**Realizzazione di un impianto fotovoltaico  
di potenza 19,94 MWp  
presso Camposanto (MO)  
e relative opere di connessione**

**Progetto definitivo**

**DOCUMENTO DI RISPOSTA**

## 2. RISCONTRO ALLA RICHIESTA DI INTEGRAZIONI DELLA REGIONE EMILIA – ROMAGNA “AREA VALUTAZIONE IMPATTO AMBIENTALE E AUTORIZZAZIONI”

**Figure 2-2: Individuazione dell'area idonea secondo l'articolo 20 c.8 lettera c-ter) con il layout d'impianto. In giallo il buffer di 500 metri e in viola gli impianti industriali e stabilimenti.**

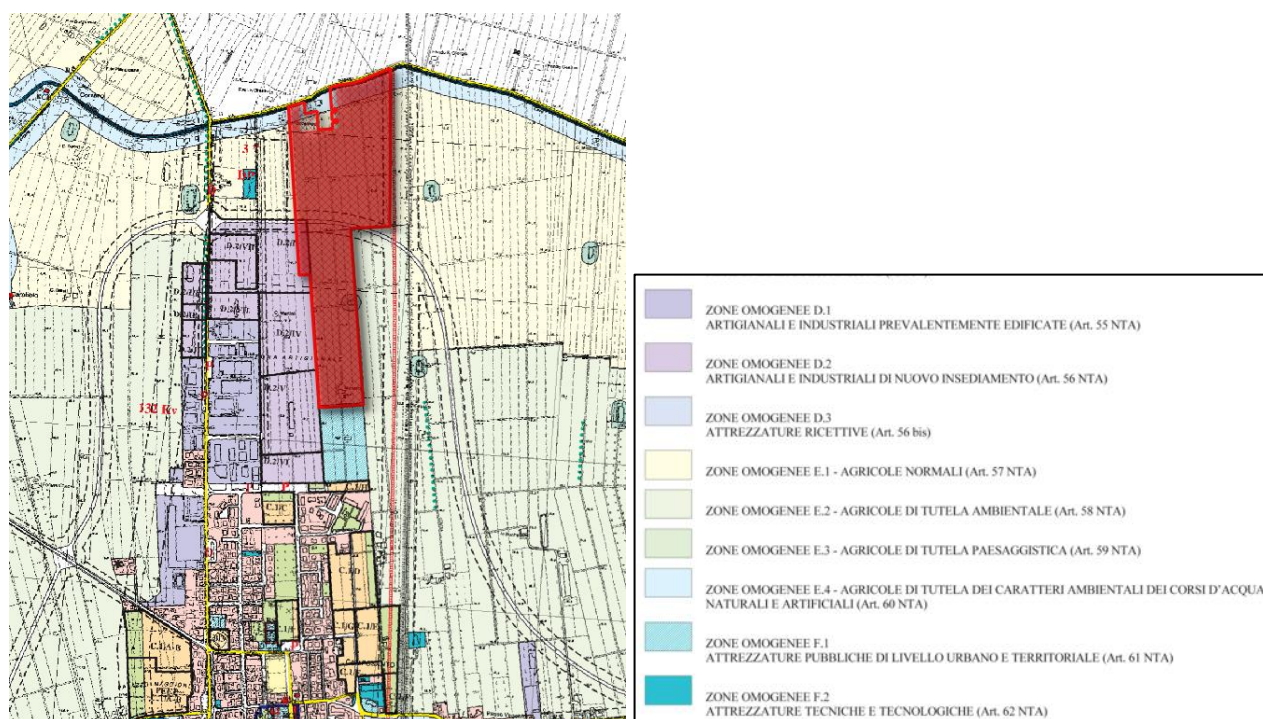
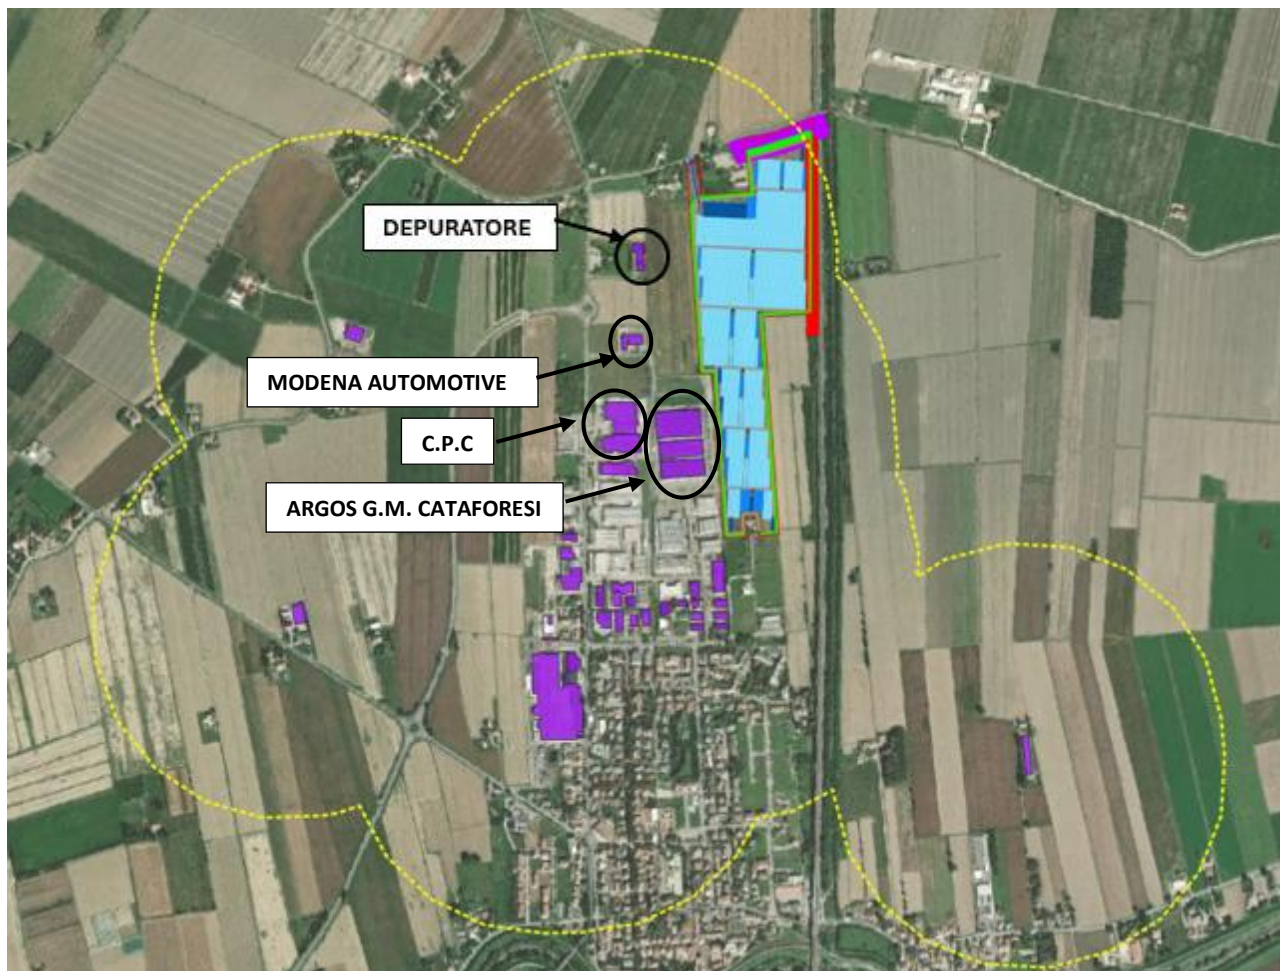
1. In riferimento alla procedura in oggetto, avviata con istanza acquisita agli atti regionali al protocollo PG.2025.521045 del 27 maggio 2025, si segnala preliminarmente che il progetto risulta non ricadere interamente in aree idonee ai sensi dell'art. 20, comma 8, lettera c-ter del d.lgs. 199/2021, in quanto alcuni degli impianti industriali/stabilimenti individuati non sembrano avere le caratteristiche idonee al fine di poter considerare le aree di progetto come ricadenti in ambiti c-ter. In particolare, il distributore di carburante non si può qualificare come impianto industriale/stabilimento ai sensi del D.Lgs. 152/06, così come anche la carrozzeria non appare presentare le caratteristiche per essere inquadrata come impianto industriale/stabilimento.

In riferimento a quanto segnalato, si precisa che l'intero progetto ricade in area idonea ai sensi dell'art. 20, comma 8, lett. c-ter del D.lgs. 199/2021.

Si precisa che, a seguito di un aggiornamento delle analisi, il buffer di 500 metri rilevante ai fini dell'individuazione dell'area idonea è stato ricalcolato sulla base di una nuova ricognizione dell'assetto urbanistico e delle attività presenti nell'intorno dell'area di progetto.

Dall'immagine di seguito riportata, si evince chiaramente che **l'intera area utile per l'installazione dell'impianto è contenuta all'interno del buffer di 500 metri**. Le porzioni che risultano lievemente esterne al perimetro individuato rappresentano esclusivamente fasce di rispetto stradale o canali, che non saranno oggetto di opere né di installazioni.

**Figure 2-4: estratto del P.R.G. – Tav. Unica del Comune di Camposanto – Zone tutela dei laghetti artificiali**

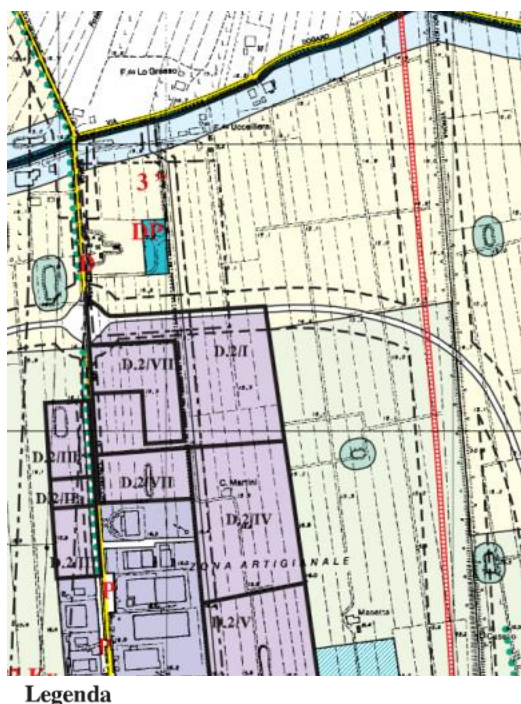
6. *Fornire maggiori dettagli circa la citata struttura in cemento che verrà demolita per l'installazione dei tracker e di un macero non rilevato durante le fasi di sopralluogo ma presente negli strumenti urbanistici comunali.*

Si precisa che il laghetto artificiale segnalato negli strumenti urbanistici comunali, evidenziato nel cerchio in rosso nella successiva immagine tratta dallo stralcio del PRG del comune, risulta identificato anche in altri strumenti pianificatori analizzati come "macero".

L'origine del macero è da ricondurre a epoca antecedente all'acquisizione dell'attuale proprietà. Secondo quanto riferito dal proprietario del fondo, la sua funzione storica era legata alla macerazione della canapa da zucchero, coltura un tempo diffusa nell'area. Con il progressivo abbandono di tale pratica agricola, e attraverso le successive lavorazioni del terreno, il bacino si è gradualmente interrato: gli operatori agricoli, nel tempo, hanno esteso l'aratura anche in corrispondenza dell'invaso, livellando progressivamente il suolo fino all'attuale conformazione.

OX2-1_PD_PEC_TAV15						
Particolari punti di accesso						
REV.	DATA	REDAZIONE	VERIFICA	APPROVAZIONE	FIRMA	DESCRIZIONE
0	Giugno 2025	A. De Pace G. Pagada	L. Nigro	M.I. Gianviti		Consegna Progetto Definitivo
1						
2						
3

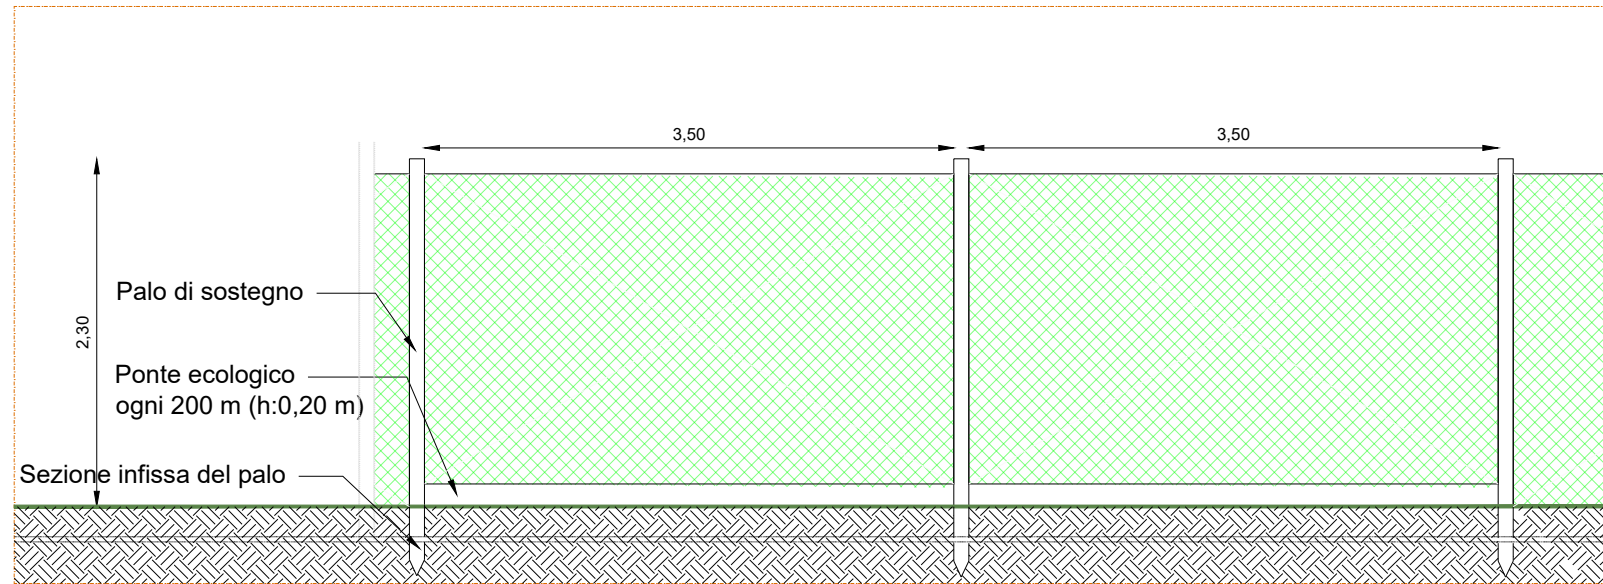
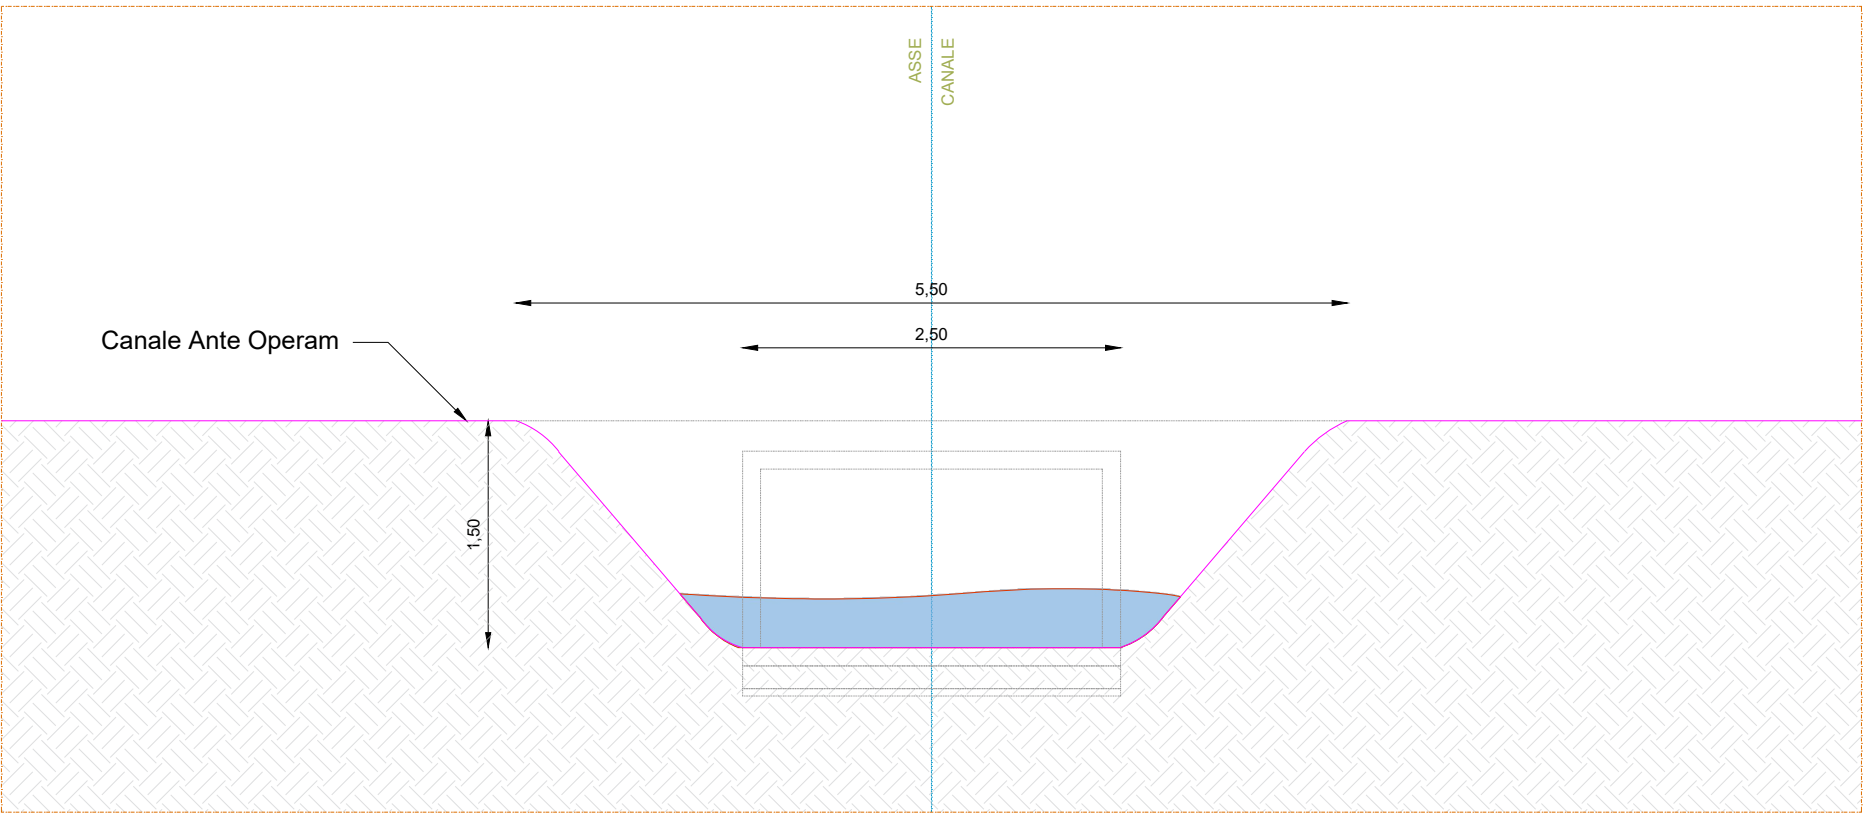
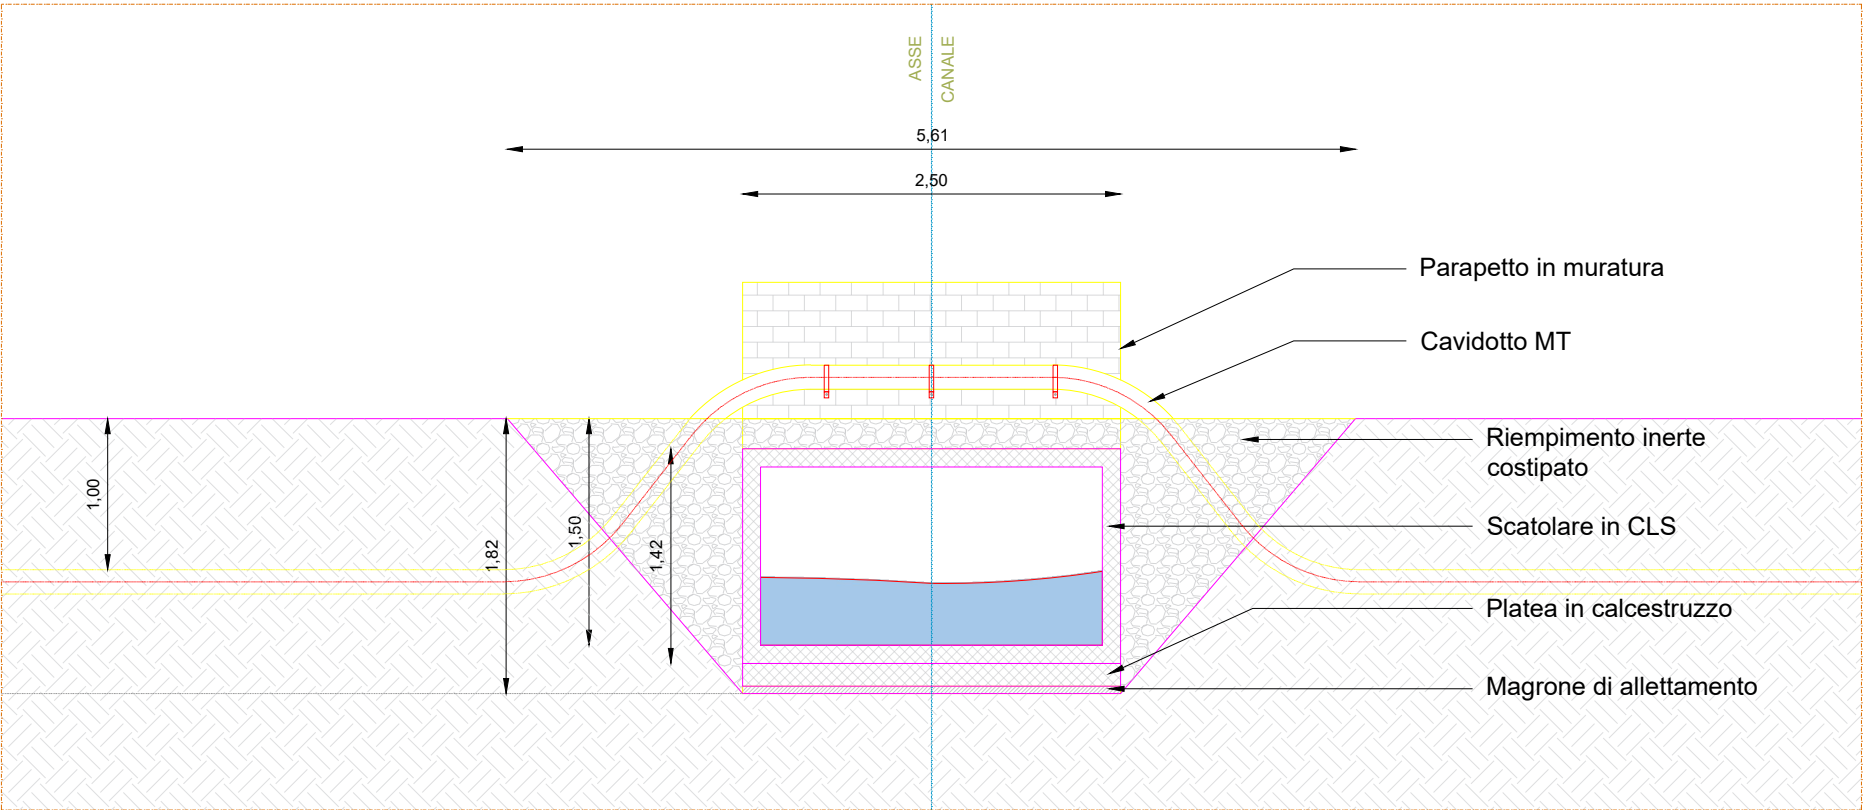
4. Si richiede di valutare la fattibilità del progetto (con particolare riguardo alla fase di acquartieramento e dismissione) rispetto alla viabilità esistente, definendo meglio gli accessi all'impianto, che devono essere anche rappresentati graficamente (a scala adeguata), e chiarendo come si intende risolvere l'interferenza con i canali/fossi in concomitanza con gli ingressi all'impianto. Si richiede una stima del traffico indotto nella fase di cantiere (veicoli/giorno, veicoli/anno) sia per quanto riguarda i veicoli adibiti all'approvvigionamento dei materiali, sia per quanto riguarda i mezzi che operano all'interno dell'area di cantiere

Il raggiungimento delle aree di cantiere avverrà sia dalla viabilità esistente nel perimetro Nord con la realizzazione di un attraversamento fluviale sia dalla viabilità esistente lato Sud. Per entrambi gli ingressi è previsto un adeguamento della viabilità d'ingresso come riportato nella tavola "OX2-1\_PD\_PEC\_TAV15-Particolari punti di accesso" (Allegato III).

A tal fine, come risoluzione dell'interferenza dovuta alla presenza di un canale situato a Nord dell'area d'impianto, per permettere il naturale deflusso dell'acqua, si prevede di realizzare un attraversamento carrabile tramite scatolare in calcestruzzo c.a.v., dotato di parapetti, al cui lato sarà installato, tramite trivellazione orizzontale controllata, il cavidotto in uscita dall'impianto, come riportato nella tavola "OX2-1\_PD\_PEC\_TAV15-Particolari punti di accesso". In una fase di progettazione successiva, questo attraversamento dovrà essere approfonditamente e adeguatamente dimensionato.
